**Avis sur le projet de révision allégée n°2 du Plan local d'urbanisme
intercommunal du Hattgau (PLUi)
portée par la Communauté de communes de l'Outre Forêt (67)**

n°MRAe 2024AGE70

Le plan de zonage est modifié de la manière suivante :

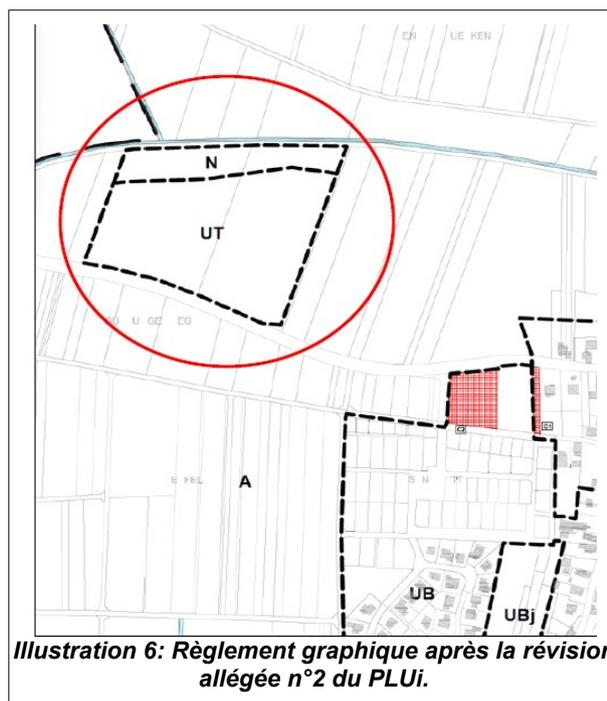
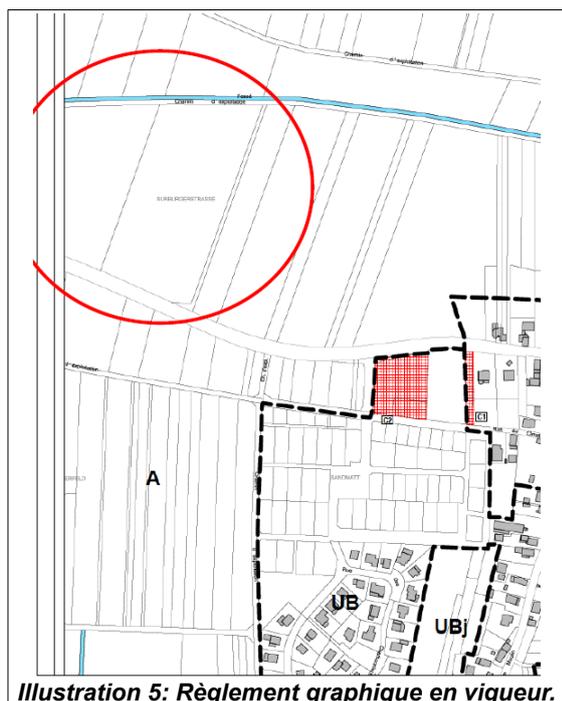
La zone UT créée est sujette aux inondations de cave par remontées de nappes d'eaux souterraines. Le règlement écrit ne prévoit aucune disposition dans le règlement écrit pour préserver les biens et les personnes face à ce risque. L'Ae s'interroge également sur la vulnérabilité de la zone UT aux remontées de nappe compte tenu des travaux géothermiques qu'elle permettra.

L'Ae recommande de prévoir des dispositions précises dans le règlement écrit pour préserver les biens et les personnes face au risque d'inondation par remontées de nappes d'eaux souterraines.

Le règlement écrit de la zone UT créée prévoit le rejet des eaux usées à une station d'épuration avec prétraitement si nécessaire. Il recommande par ailleurs plusieurs points contradictoires à savoir : l'infiltration des eaux pluviales, de privilégier le réseau d'eaux pluviales s'il existe, de rejeter les eaux pluviales dans le réseau d'assainissement pour la commune de Betschdorf. Il permet également la récupération des eaux pluviales. Ces dispositions contradictoires doivent être clarifiées et le PLUi doit imposer, si possible, l'infiltration à la parcelle ainsi qu'un coefficient de perméabilité des sols afin de garantir cette infiltration.

L'Ae recommande de clarifier les dispositions relatives à la gestion des eaux pluviales au sein de la zone UT créée et d'imposer, si possible, l'infiltration à la parcelle ainsi qu'un coefficient de perméabilité des sols afin de garantir cette infiltration.
